7	△1 継手アダプター	ポリエチレン	2	
6	断熱材	硬質発砲ウレタンフォーム	1	
5	給水パイプ	ステンレス管	1	
4	△1 給水口	SUSエルボ	2	
3	下キャップ	SUS304 HL 0.8t	1	
2	上キャップ	SUS304 HL 0.8t	1	
1	△2 本体	SUS304 HL 0.8t	1	
品番	品名	材質	数量	備考
日付	尺度			製品名
H16.4	略尺			水栓柱
設計	白須賀	照査	園原	図面名
製図	岸本	検図	園原	WP7-120S 承認図
株式会社				図番
図番				SBP00030

7	△1 継手アダプター	ポリエチレン	2	
6	断熱材	硬質発砲ウレタンフォーム	1	
5	給水パイプ	ステンレス管	1	
4	△1 給水口	SUSエルボ	2	
3	下キャップ	SUS304 HL 0.8t	1	
2	上キャップ	SUS304 HL 0.8t	1	
1	△2 本体	SUS304 HL 0.8t	1	
品番	品名	材質	数量	備考
日付 H16.4	尺度 略尺	製品名 水栓柱		
設計 白須賀	照査 園原	図面名 WP7-150S 承認図		
製図 岸本	検図 園原	図番 SBP00031		
株式会社 ㊿又㊿

A・B部拡大図

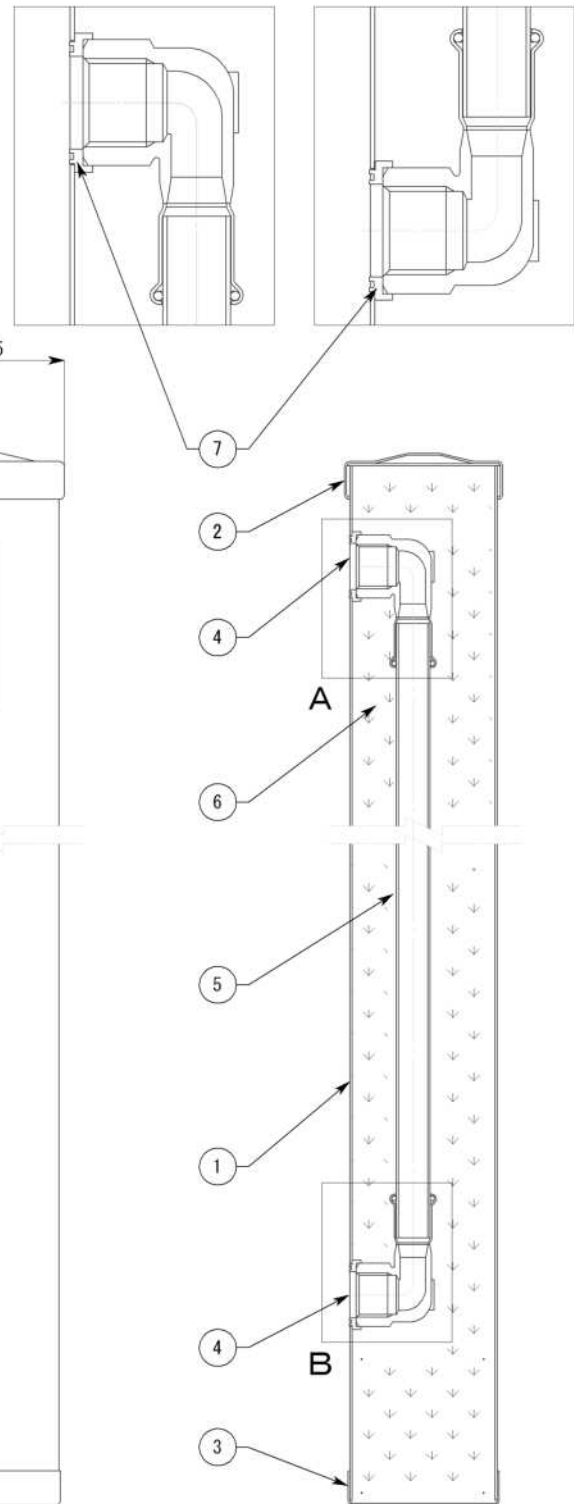
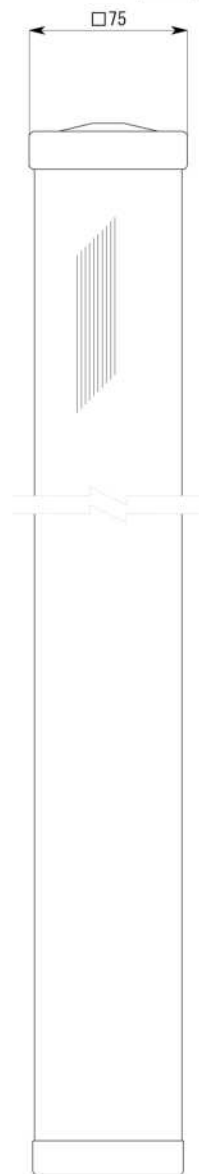
① 変更内容：給水口を砲金エルボからSUSエルボに変更。
変更に伴い継手アダプターを追加。

副番	改訂日	改訂内容	改訂者	検認者
△1	H18.03.18	部品変更・追加	湊	園原
△2	H19.3.13	本体板厚変更 1.0t⇒0.8t	湊	園原

A・B部拡大図

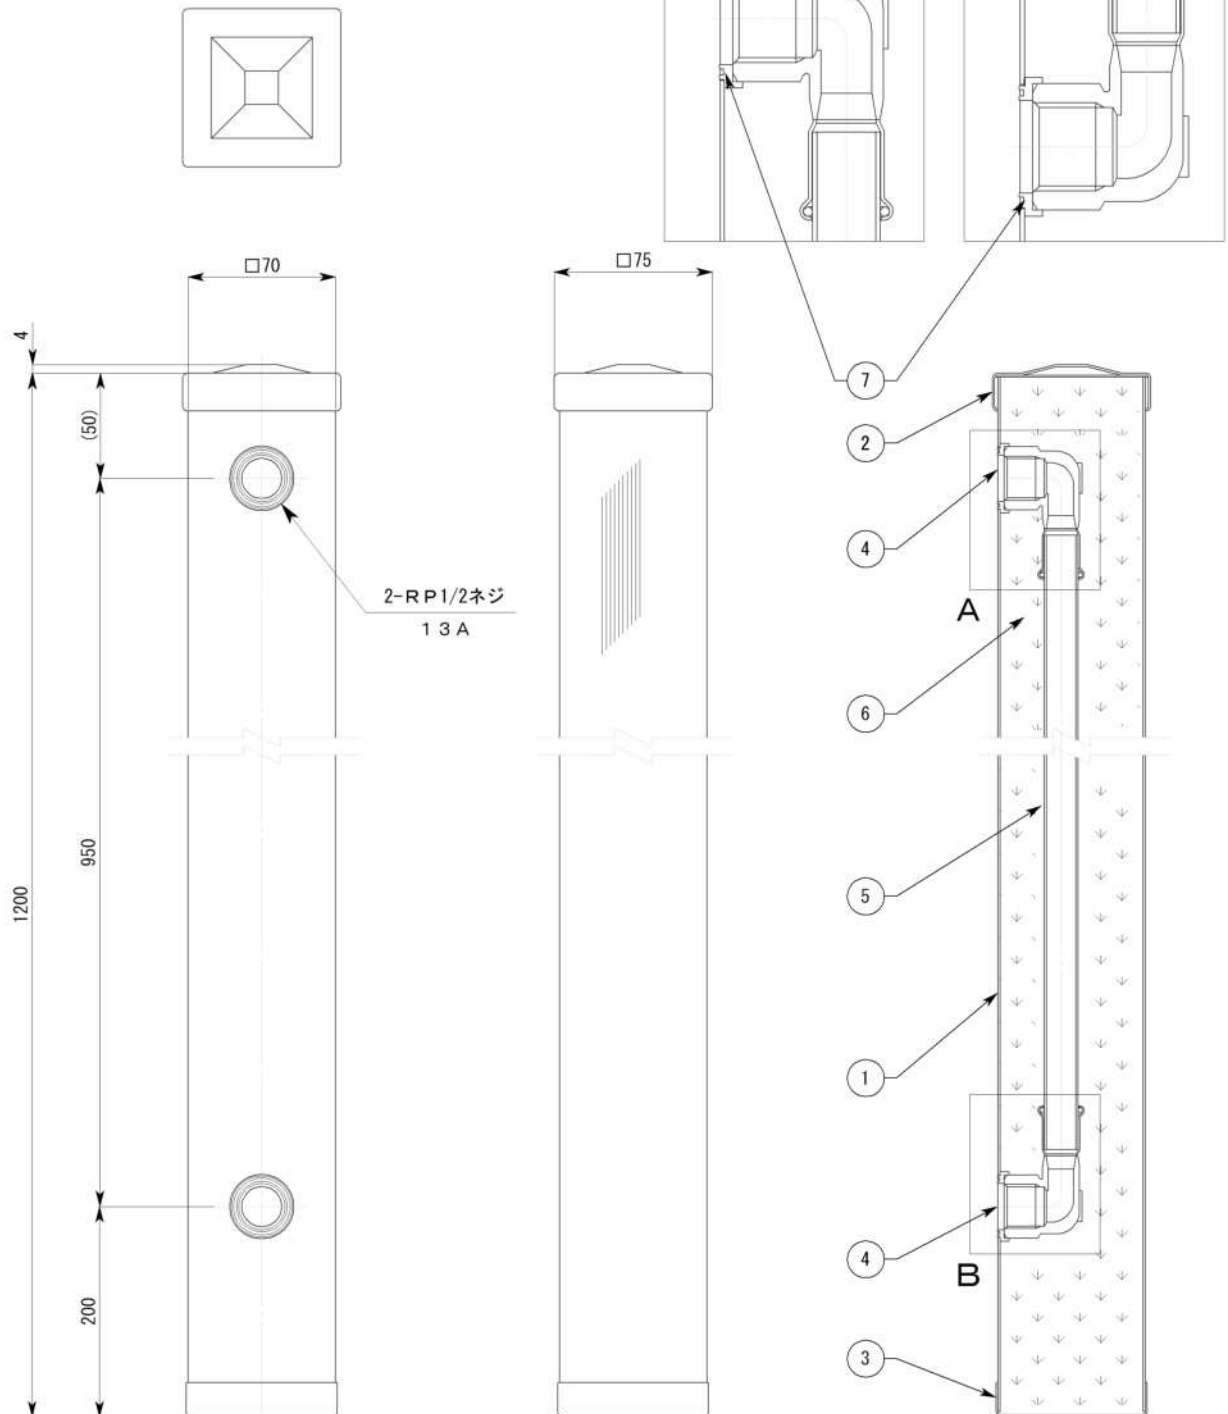
△1 変更内容：給水口を砲金エルからSUSエルボに変更。
変更に伴い継手アダプターを追加。

副番	改訂日	改訂内容	改訂者	検認者
△1	H18.3.18	部品変更・追加	湊	園原
△2	H19.3.13	本体板厚変更 1.0t⇒0.8t	湊	園原

A・B部拡大図

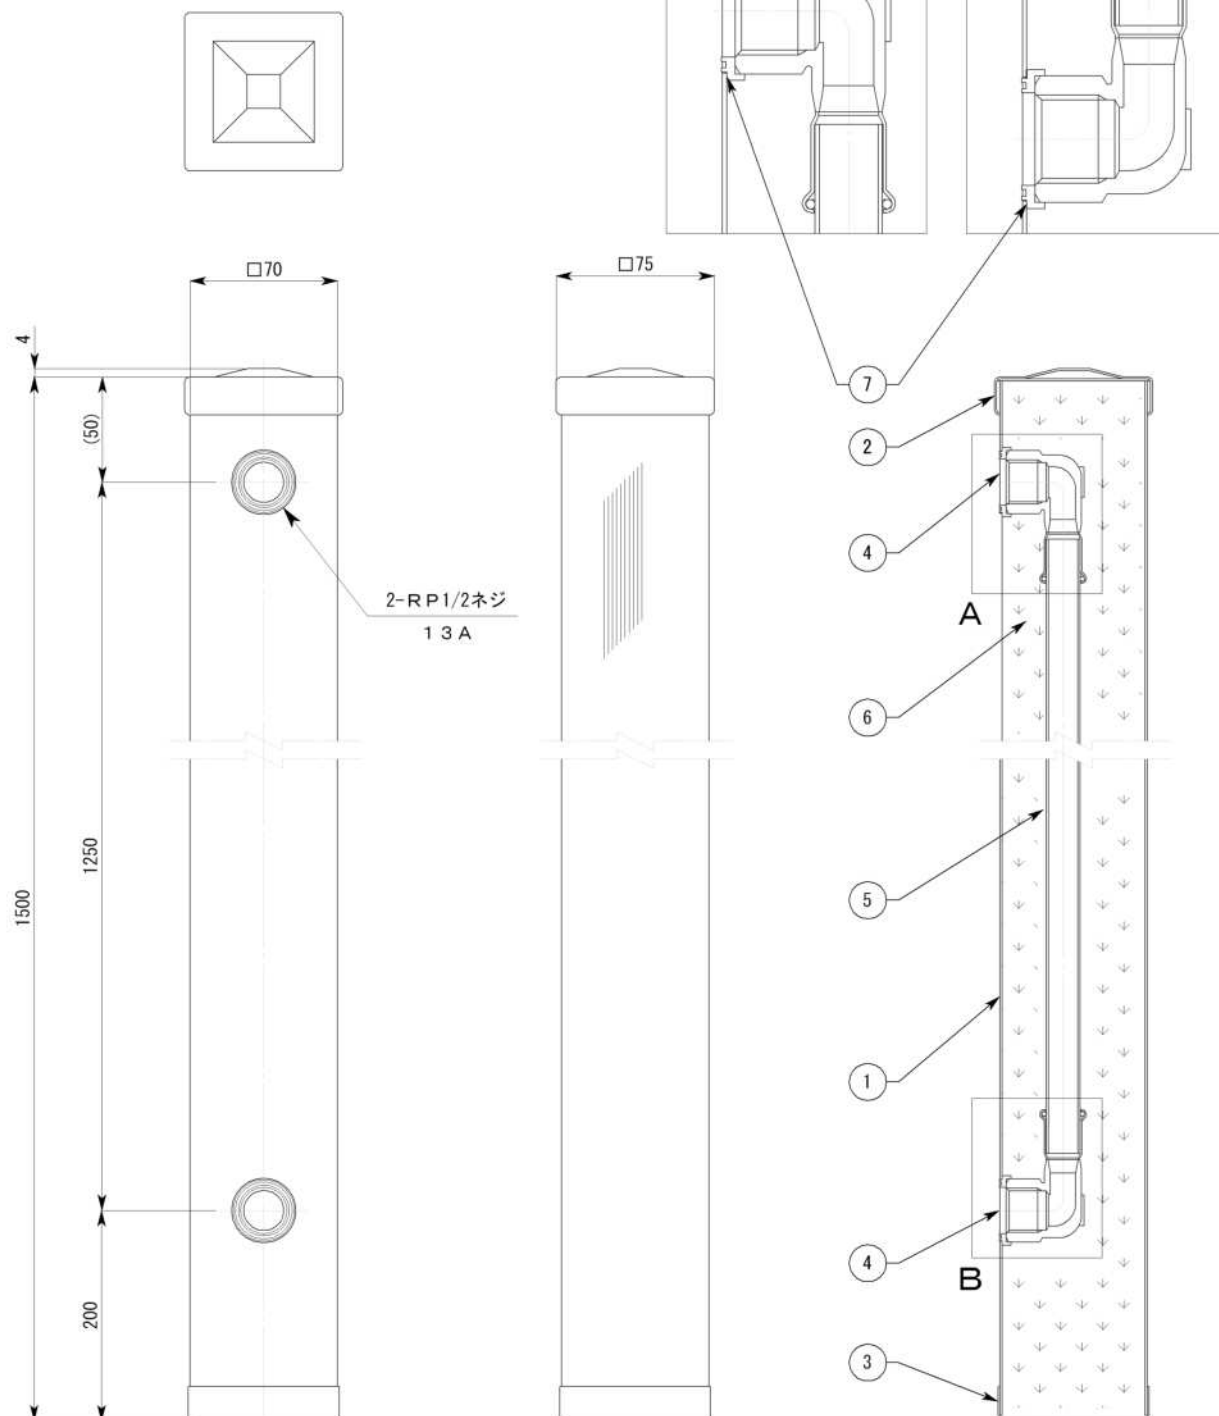
△1 変更内容：給水口を砲金エルボからSUSエルボに変更。
変更に伴い継手アダプターを追加。
